**ANDERLECHT. Georges Moreaustraet 102. Sint-Franciscus-Xaveriuskerk (arch. Léopold PEPERMANS)**  
(= totaliteit beschermd als monument )  
**VOORAFGAAND ADVIES : Restauratie en herbestemming van de kerk**

### Advies van de KCML

*Nieuwe raamopeningen in de zuidgevel – rendering uit het dossier*

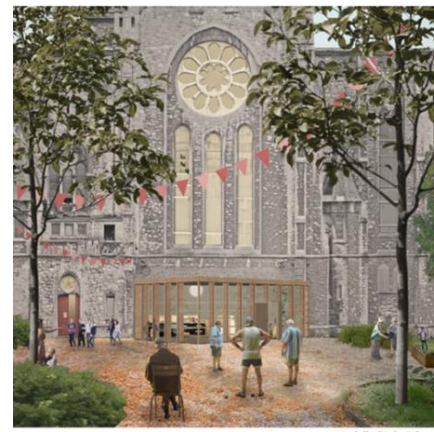
. het principe van de nieuwe raamopeningen in de zuidgevel om meer natuurlijk licht in het transept en het café te brengen is aanvaardbaar en compatibel met de leesbaarheid en compositie van de gevel. Wel stelt de KCML zich vragen bij de keuze voor een rondboogramen: waarop is die keuze en vormgeving gebaseerd?
